INFORME N° 00190-2022-SENACE-PE/DEAR

ASUNTO : Evaluación del "*Primer Informe Técnico Sustentatorio de la Modificación del Estudio de Impacto Ambiental detallado del Proyecto Antapaccay Expansión Tintaya - Integración Coroccohuayco*", presentado por Compañía Minera Antapaccay S.A.

REFERENCIA : Expediente N° M-ITS-00009-2022 (17.01.2022)

FECHA : Lima, 09 de marzo de 2022

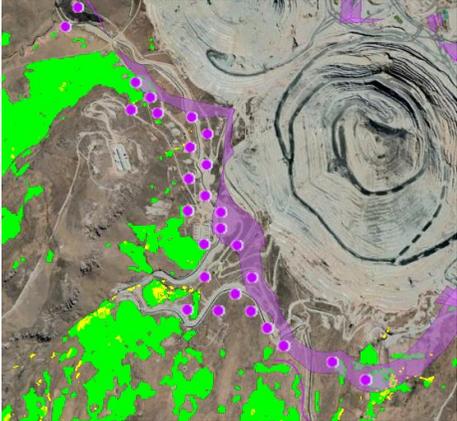
N°	ITEM	ENTIDAD	FUNDAMENTO/SUSTENTOS	OBSERVACIONES	SUBSANACIÓN	Sí/ No
			<p>Antapaccay. Es necesario indicar que de acuerdo a la Resolución Ministerial N° 120-2014-MEM/DM y Decreto Supremo N° 005-2020-EM mediante un ITS, ningún componente minero puede ubicarse sobre o impactar ecosistemas frágiles como bofedales.</p> <p>De acuerdo a las siguientes imágenes indicadas líneas abajo, los polígonos de color verde serían bofedales según SAVI de imagen satelital Sentinel-2 y color amarillo serían bofedales según SAVI de imagen satelital PeruSat-1). La sobreposición de los componentes mineros propuestos, serían los siguientes (no exclusivas):</p> <p>a) Conjunto de Plataformas confirmatorias, como por ejemplo SOND-24, SOND 09, SOND-93, SOND-96, SOND-01, SOND-05, SOND-03, SOND-29, ANTP-89, ANTP-14, ANTP-131, ANTP156, entre otros, (De acuerdo a la siguiente imagen, los polígonos de color fucsia son las plataformas confirmatorias).</p>	<p>mediante un ITS no se puede afectar ni sobreponer componentes mineros a ecosistemas frágiles o cuerpos de agua.</p> <p>b) Presente el método de análisis usado para la justificación técnica de la ausencia de bofedales de acuerdo al sustento indicado.</p> <p>c) Presente los insumos usados en su justificación técnica, tales como la imagen satelital u otros; además se debe de precisar el satélite, sensor, fecha de toma si corresponde a una imagen de época seca y húmeda, con la finalidad de verificar el sustento presentado.</p>	<p>también, menciona las especies botánicas que se encontrarían en dichas áreas y que indican ausencia de bofedales, de igual forma presenta fotografías referenciadas; como se indica en el ítem 10.2.3.2.3 "Ecosistemas frágiles" y Anexo 10.2-2 "Sustento de no afectación a ecosistemas frágiles".</p> <p>b) Menciona la metodología usada para la revisión de imágenes satélites consistió en la interpretación de imágenes SPOT6 (2016) con 1.5 m de resolución de pixel y Sentinel-2 (2021), usando el Índice de Vegetación de Diferencia Normalizada (NDVI) en temporada seca (octubre 2021), de igual forma indica que se complementó información de campo mediante la verificación de especies botánicas que no son característicos de los bofedales como se indica en el ítem 10.2.3.2.3 "Ecosistemas frágiles" y Anexo 10.2-2 "Sustento de no afectación a ecosistemas frágiles"</p> <p>c) Indica el uso de imagen satelital SPOT6 con 1,5 m de resolución de pixel del año 2016, con imágenes satelitales</p>

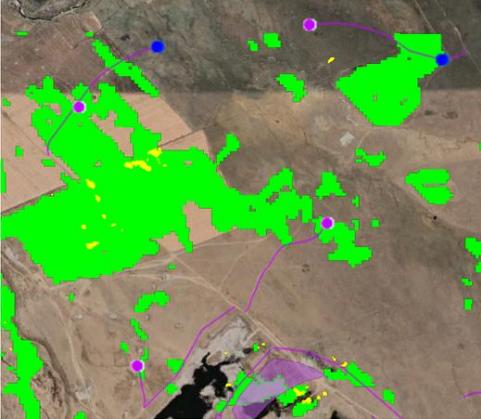
Table with 7 columns: N°, ITEM, ENTIDAD, FUNDAMENTO/SUSTENTOS, OBSERVACIONES, SUBSANACIÓN, Sí/ No. The FUNDAMENTO/SUSTENTOS column contains two satellite images of a landscape with green and purple overlays, each with a caption: 'Fuente: Primer ITS Antapaccay - Imágenes Google Earth'.

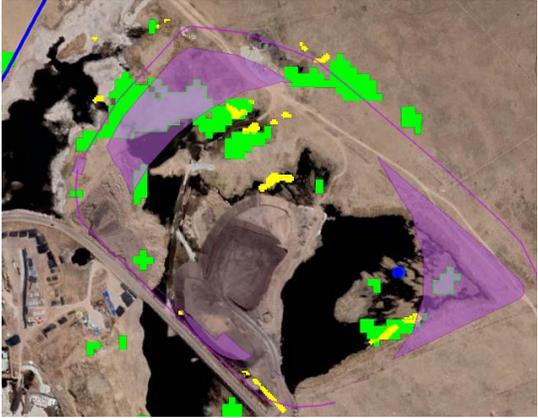
N°	ITEM	ENTIDAD	FUNDAMENTO/SUSTENTOS	OBSERVACIONES	SUBSANACIÓN	Sí/ No
			 <p data-bbox="517 770 1055 831">Fuente: Primer ITS Antapaccay – Imágenes Google Earth</p> <p data-bbox="517 874 1055 1106">b) Conjunto de accesos, como por ejemplo acceso a plataforma SOND-01, acceso a plataforma SOND-05, acceso a plataforma AY-003, acceso a plataforma AY-001, acceso a plataforma SOND-03, acceso a plataforma ANTP-112, entre otros (de acuerdo a la siguiente imagen, los de color fucsia en forma lineal son accesos).</p>

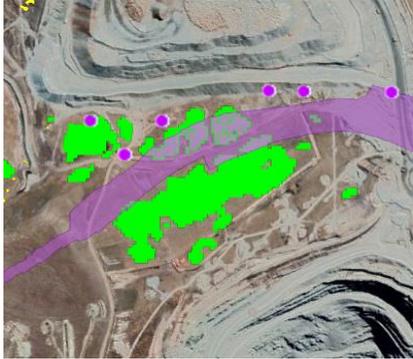
N°	ITEM	ENTIDAD	FUNDAMENTO/SUSTENTOS	OBSERVACIONES	SUBSANACIÓN	Sí/ No
			 <p data-bbox="517 770 1055 831">Fuente: Primer ITS Antapaccay – Imágenes Google Earth</p> <p data-bbox="517 874 1055 1106">c) Propuesta de ampliación de ambas zonas de la Pila de suelos superficial Norte (polígonos en color fucsia), el cual se estaría ubicando sobre una zona hidromórfica, cuerpo de agua y/o bofedal (de acuerdo a siguiente imagen, los polígonos de color negro serían zonas hidromórficas, cuerpos de agua y/o bofedales).</p>

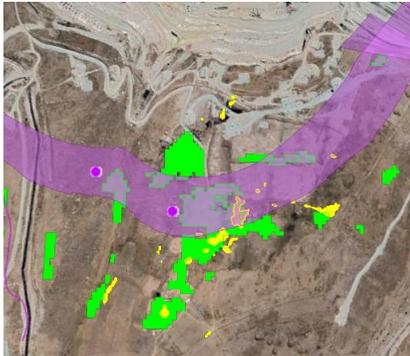
N°	ITEM	ENTIDAD	FUNDAMENTO/SUSTENTOS	OBSERVACIONES	SUBSANACIÓN	Sí/ No
			 <p data-bbox="517 767 1055 826">Fuente: Primer ITS Antapaccay – Imágenes Google Earth</p> <p data-bbox="517 871 1055 1134">d) Propuesta de Construcción de planta de tratamiento de llantas gigantes, reubicación de cancha de volatilización, Implementación de poza de lodos de perforación hidrogeológica (polígonos en color fucsia), los cuales estarían ubicados sobre zona hidromórfica, cuerpo de agua y/o bofedal (de acuerdo a siguiente imagen, los de color negro sería zona hidromórfica, cuerpo de agua y/o bofedal).</p>
